RESOLUCIÓN N° 1212
SANTA FE, 14 MAR 2022

“Ampliación SAMCO Pueblo Esther - Pueblo Esther - Departamento Rosario”

CIRCULAR ACLARATORIA N° 1 (CON CONSULTA)

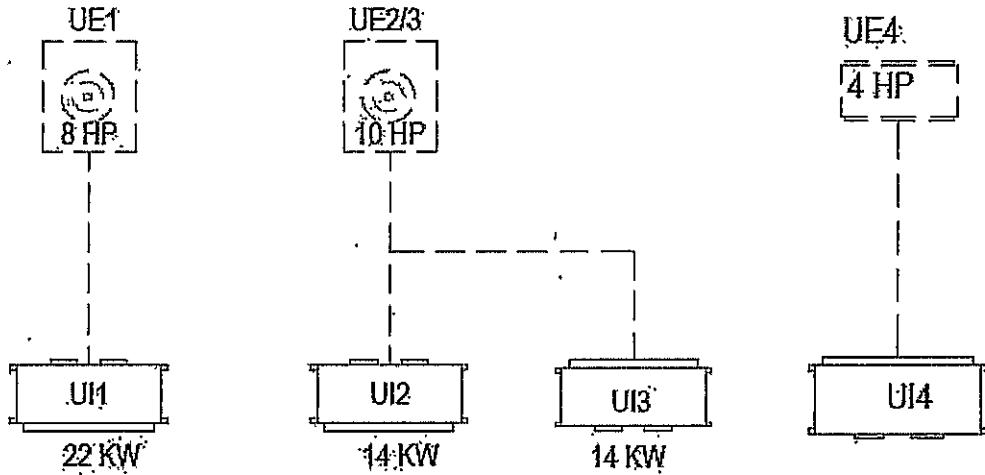
Consulta Nº 10: Con respecto a la instalación termomecánica. En el pliego habla de equipos separados y de VRF. En la planilla de cotización, menciona sistemas VRF; y en los planos se ven equipos separados y rooftop en los techos. Solicitamos nos aclaren el tipo de equipamiento a cotizar; así como la potencia de cada uno de los mismos.

El pliego licitatorio de la presente obra no incluye equipos de aire acondicionado tipo "rooftop". Se emplearán equipos individuales tipo "Split" en los locales 2, 3 y 4 y equipos tipo "VRF" para el resto de los locales. El esquema de conexiones de estos equipos "VRF" será el siguiente:

Las potencias indicadas en los gráficos y las mencionadas en el Pliego Licitatorio son indicativas y deberán verificarse antes de realizar la oferta.
